Objet : Concertation et enquête publique PLU : Emplacement réservé n° 26

(Largeur : 15 m Création Boulevard Domaine de Saint Crescent)

Notant, au projet de nouveau PLU, le maintien d'un emplacement réservé n° 26 sur ma propriété au Domaine de Saint Crescent, permettez moi de formuler quelques observations.

Figure 2 : Ebauche d'un accès à la RD 6009 coté nord ouest au niveau du Chemin du Pech de l' Agnelle. (Le rayon de virage figuré est ici généreux, de 30 mètres.)

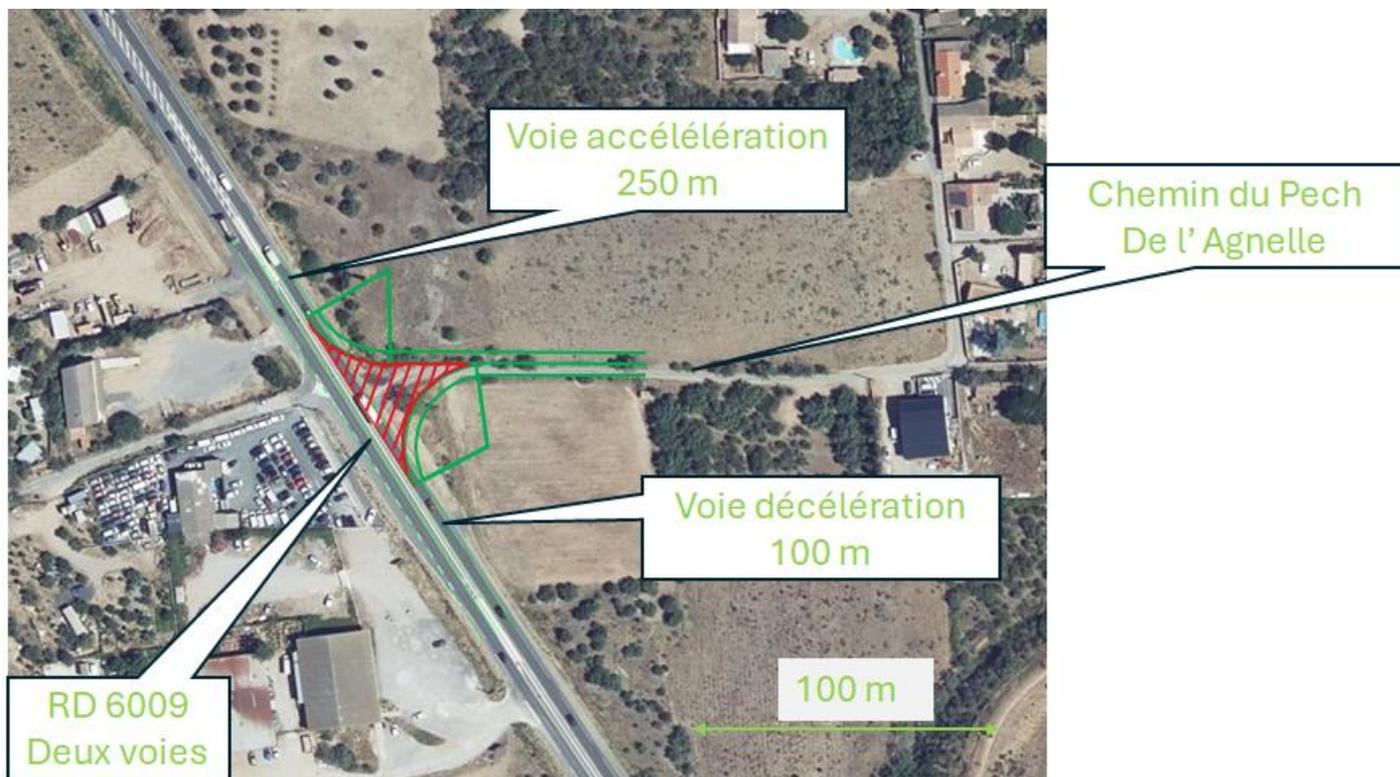
Si demain un quartier nouveau de 700 logements voit le jour, la simple desserte de sécurité en cas d'inondation impose **soit un accès par la rocade, soit un pont sur le ruisseau des Tines**, qui semble d'ailleurs envisagé au vu du niveau de la voie actuelle longeant le SDIS. La solution la plus facilement et rapidement réalisable, et à moindre cout, n'étant sûrement pas un nouveau pont, mais l'accès à la RD 6009, ébauché ci-dessus, faisable sans même avoir à élargir l'emprise actuelle de cette RD 6009.

L'intérêt d'une telle liaison avec la RD 6009, à très faible cout, pourrait être pris en considération. Le texte du PLU proposé, pièce C3, page 13 semble exclure un tel accès à la RD 6009 : « Aucun accès ne sera permis à partir de la route départementale, pour des raisons de flux et des problématiques de visibilité ». Puis je vous demander de bien **vouloir me transmettre le document technique qui permet d'étayer cette orientation**, pour en comprendre la motivation.

Figure 8 : La distance de 120m entre la rue de l' Artisanat et le carrefour des chemins des Fours à Chaux et du Pech de l' Agnelle suggère l' option d' y créer une liaison de 120 m

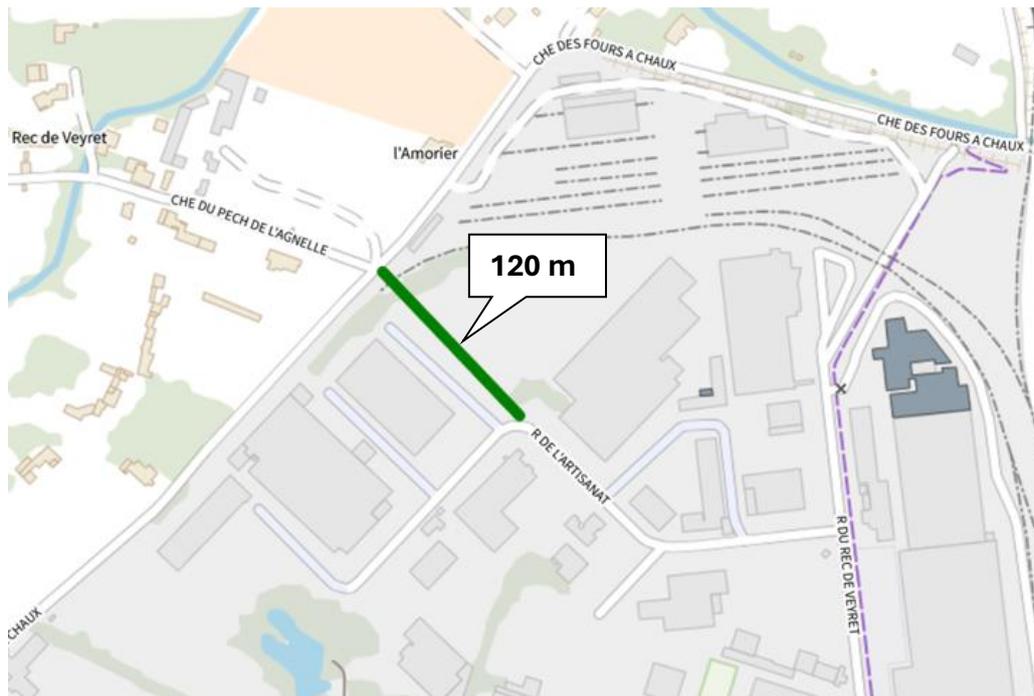
- L'accès par la RD 6009 déjà mentionné, au niveau du chemin du Pech de l'Agnelle
- **Le prolongement de 120 mètres seulement du chemin du Pech de l'Agnelle** vers la rue de l'Artisanat, qui est hors de la zone inondable du PPRI :

Figure 9 : Esquisse d' une solution en rive droite, **reprenant le carrefour existant, et les voies existantes de l' ancien abattoir municipal sur 200 m**, inondables Ri1 seulement, sans contraintes d'arbres ou d'environnement

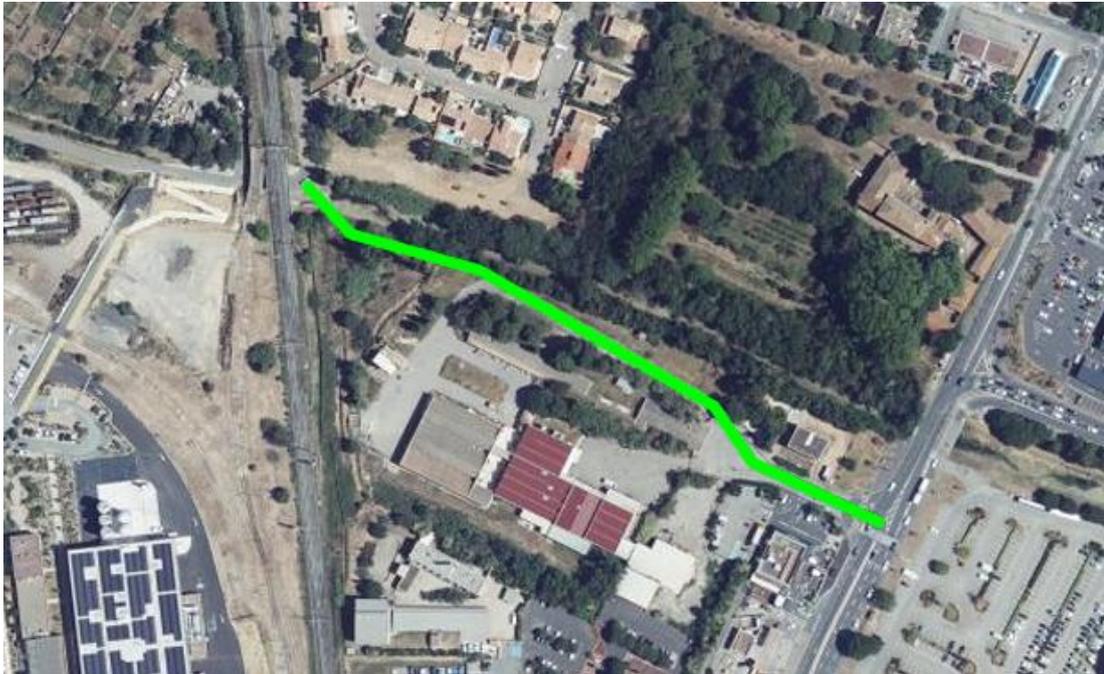
- La réalisation d' **une voie en rive droite du ruisseau du Veyret** et non en rive gauche, déjà existante sur 200 m, carrefour compris, le tout en zone Ri1 seulement, moins inondable qu'en rive gauche, car ce terrain a été remblayé dans les années 1960, sans arbre sur le tracé, sans le problème hydraulique des sources à protéger, et minimisant l' impact écologique TRAME VERTE :
